KD61
1:10

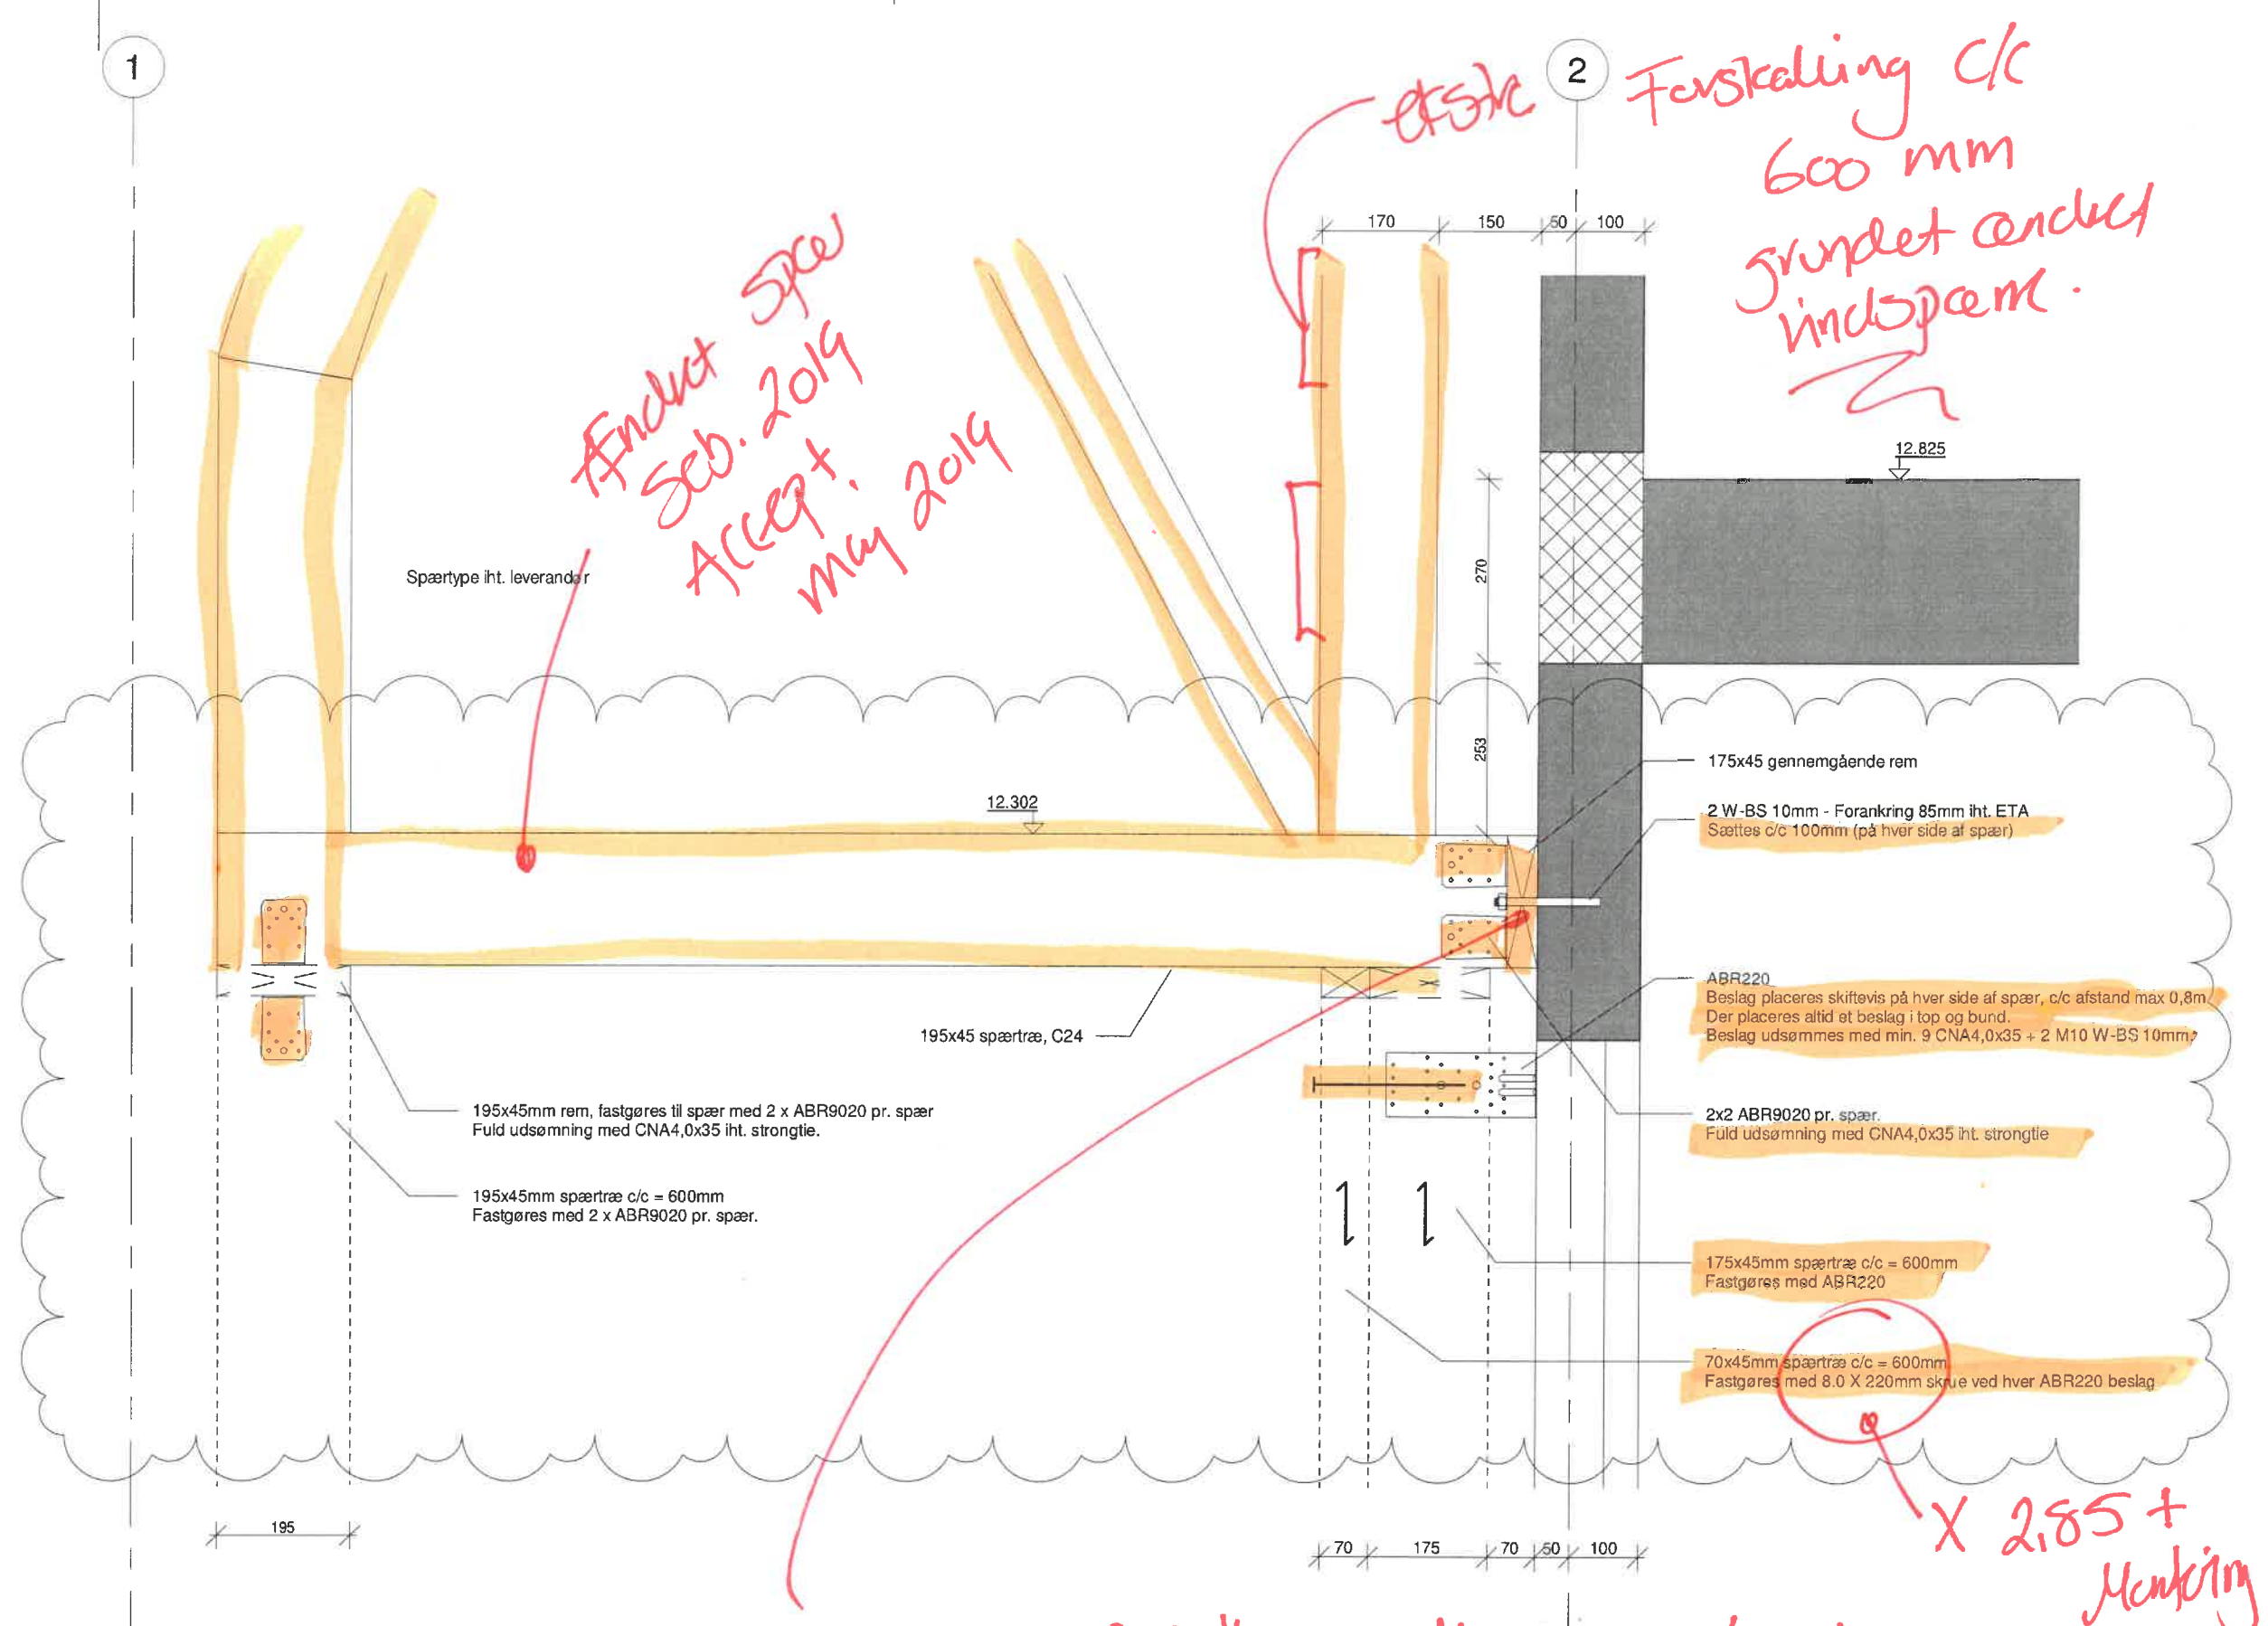
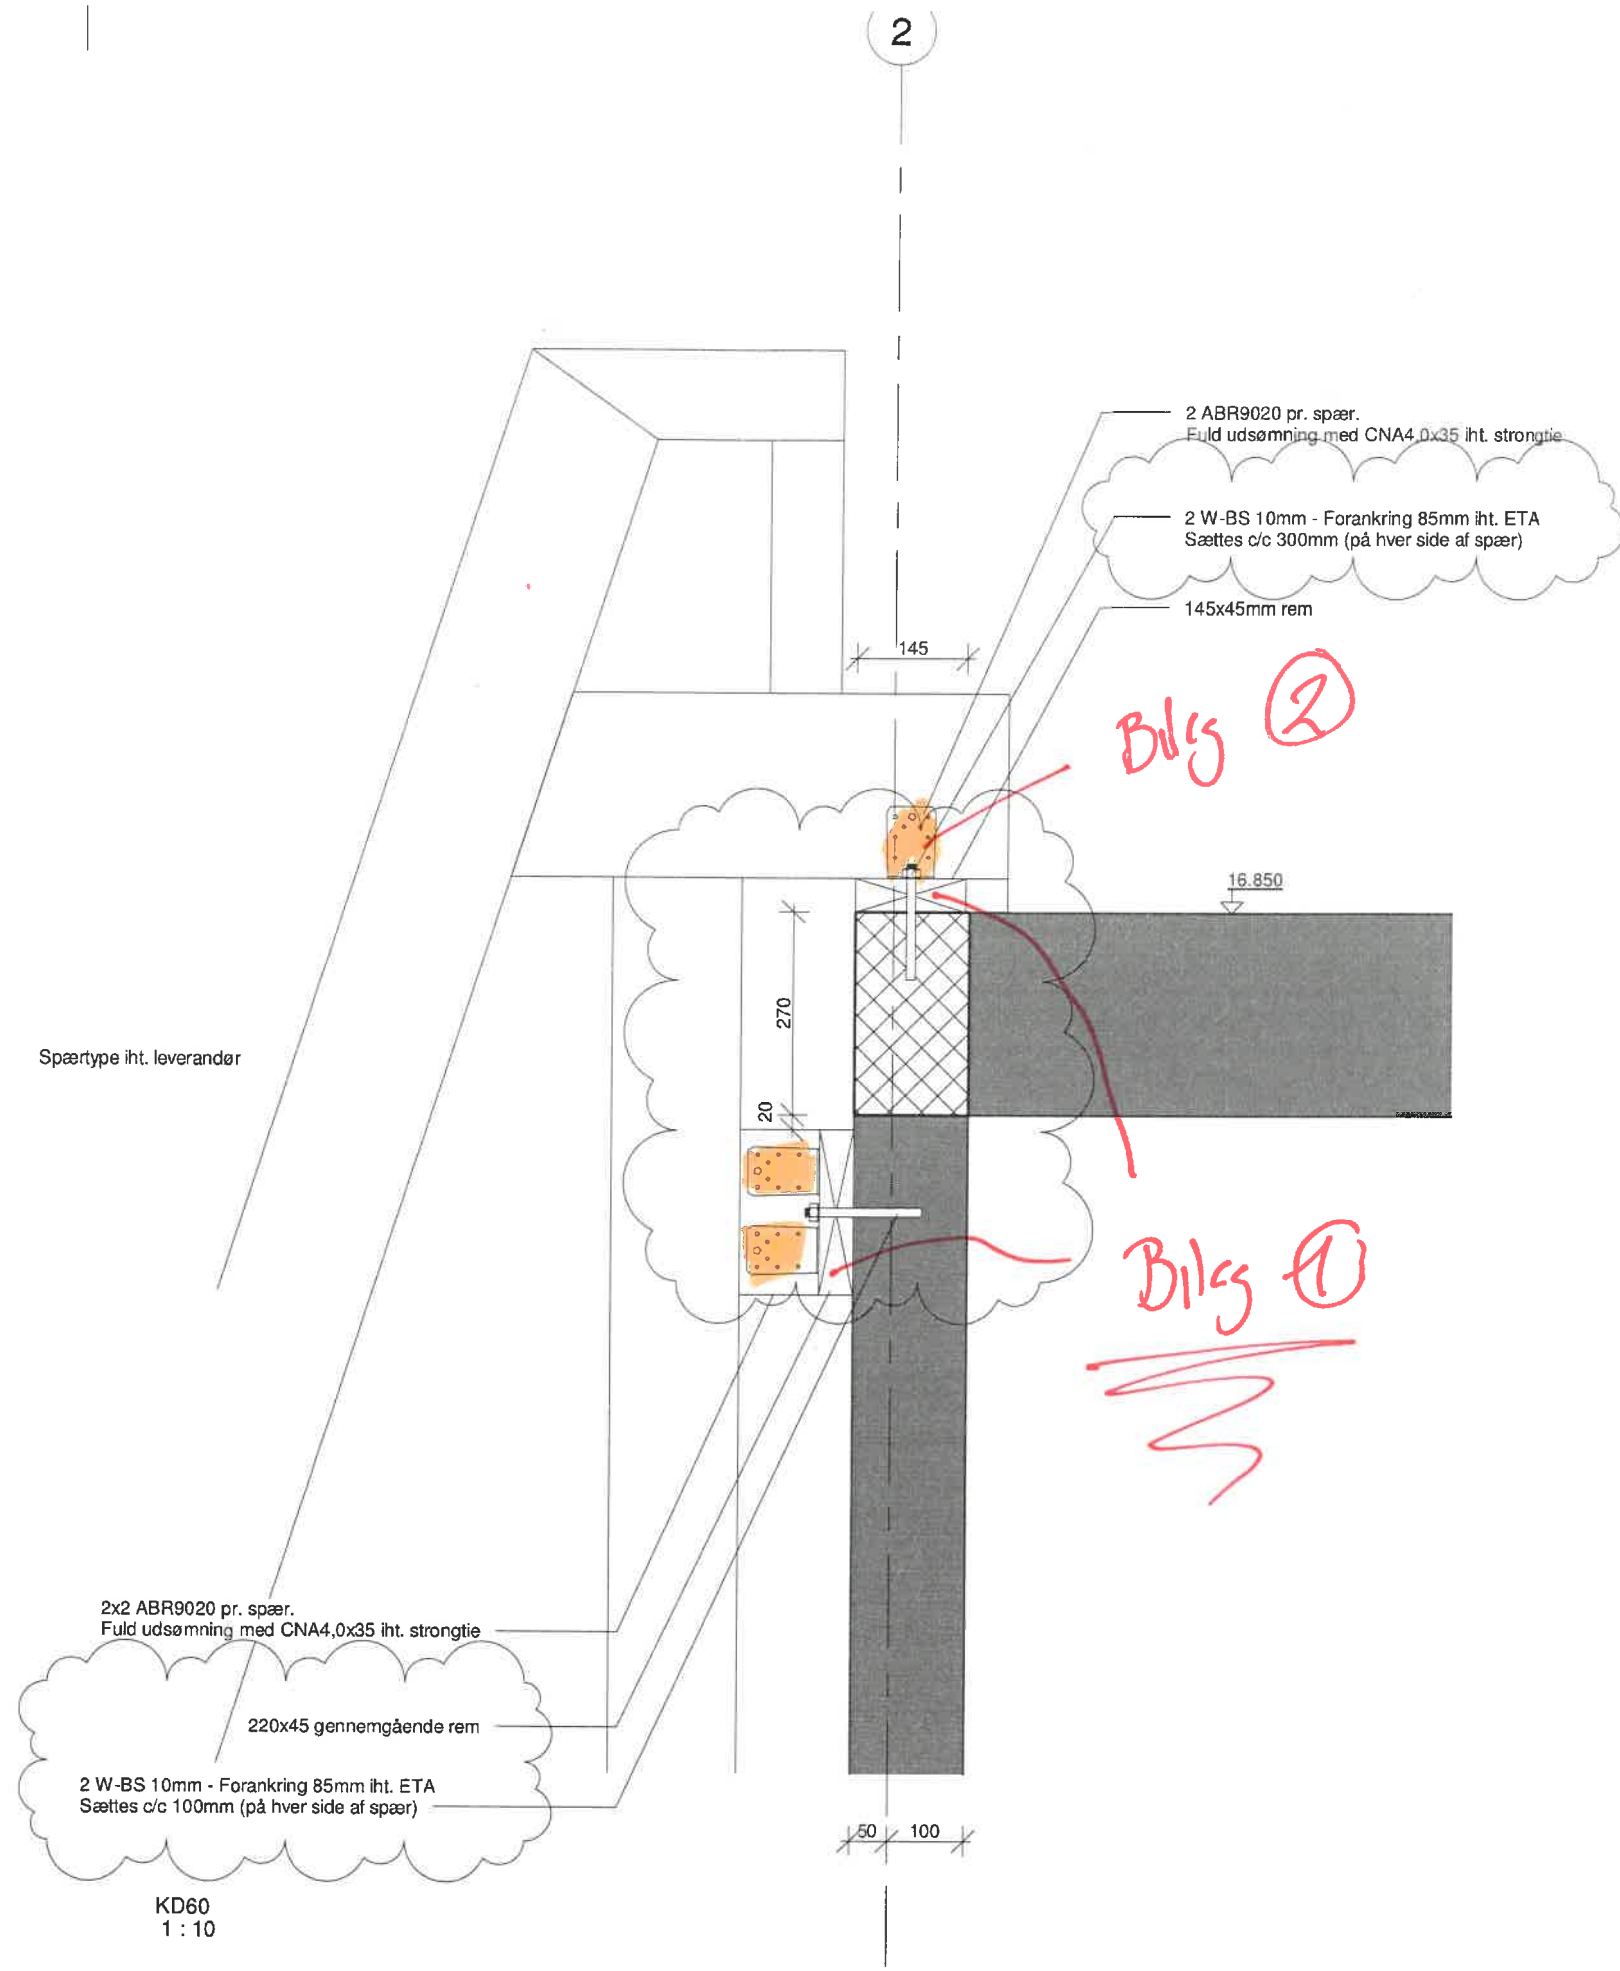
*Endet spær
Sep. 2019
Accept.
Maj 2019*

*MURKEM 3 x 202 10m + limanker c/c 1mets
- se bilag ① + ② 202 10m x 10 = 2020 stk
Skærbæk skole*

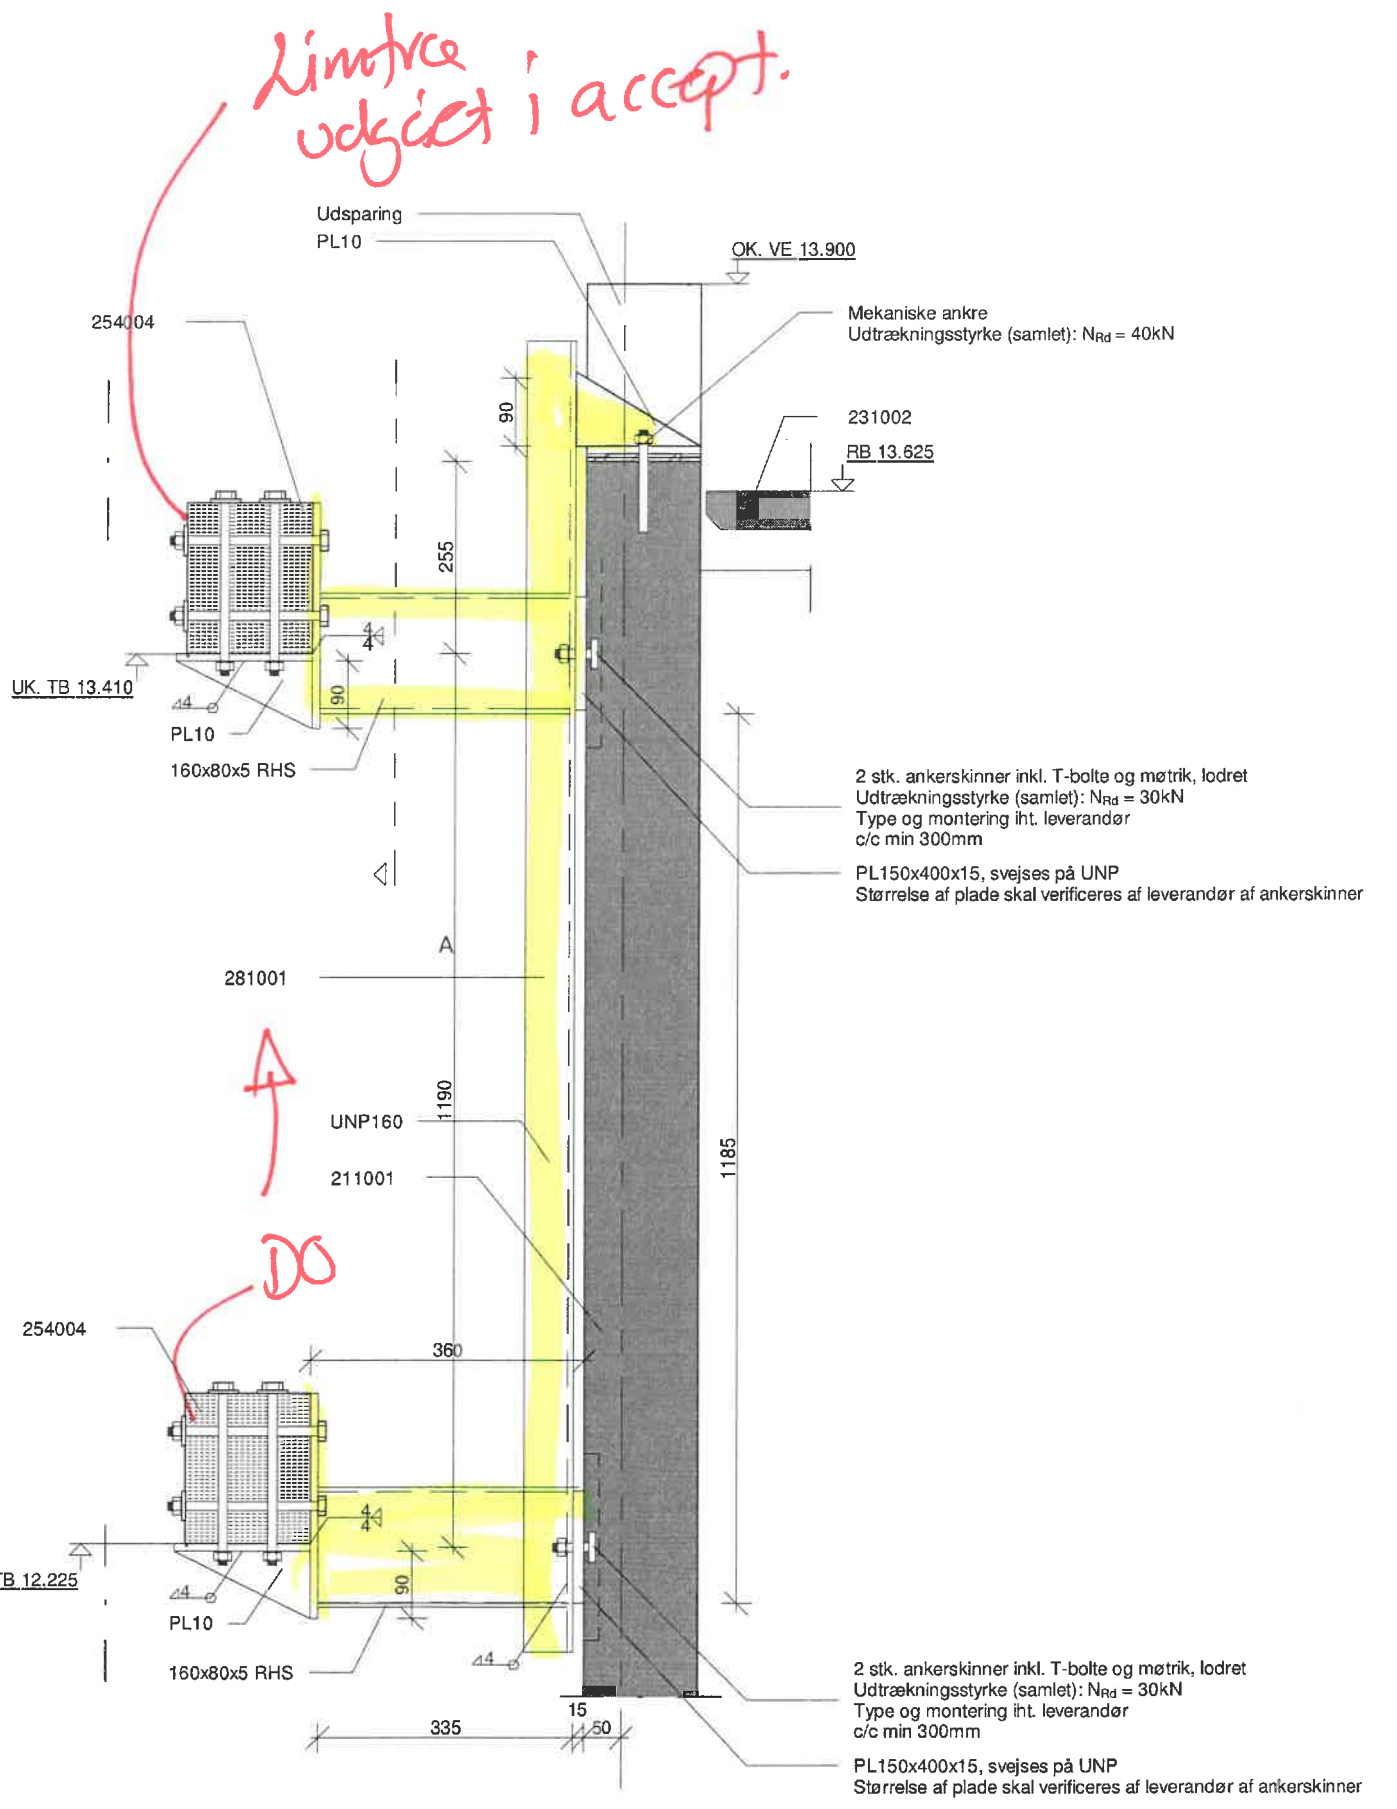
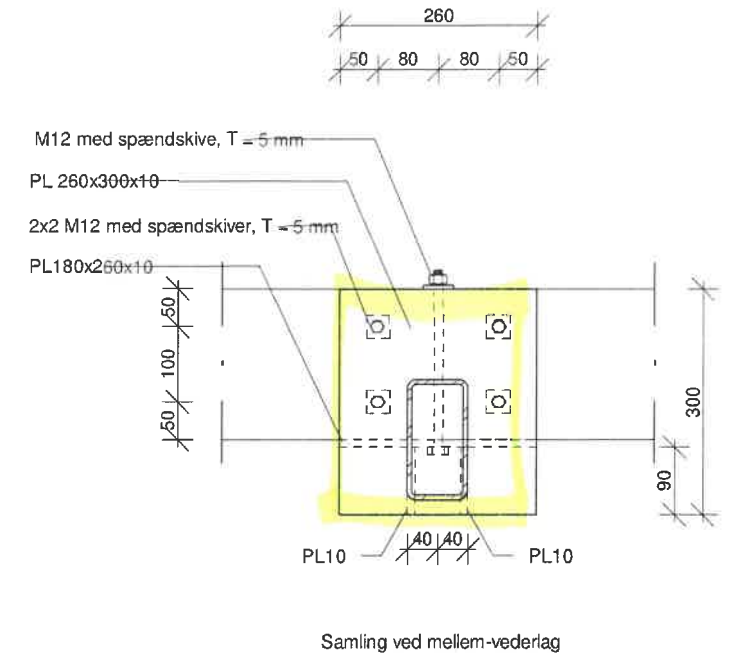
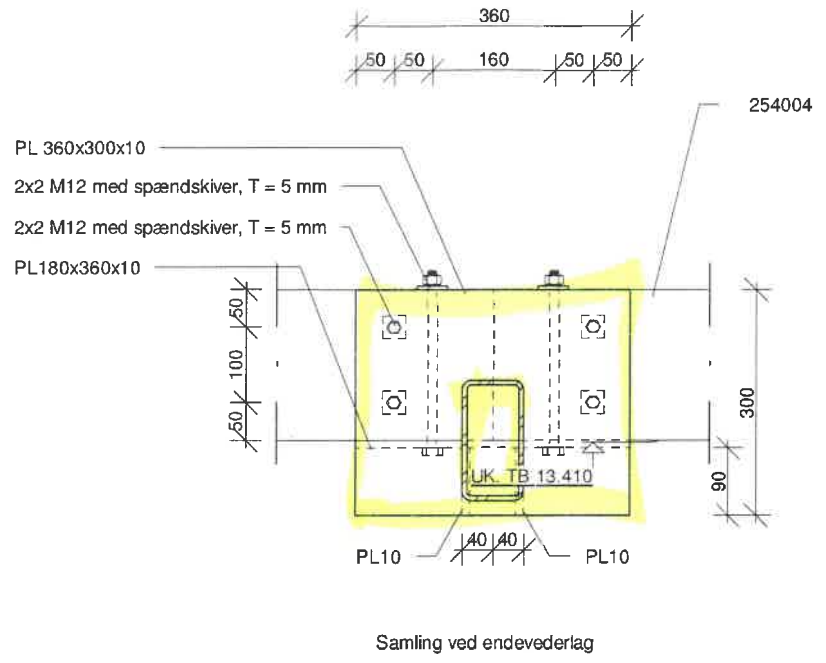
Dette har bygherre fået i fradrag ved murer
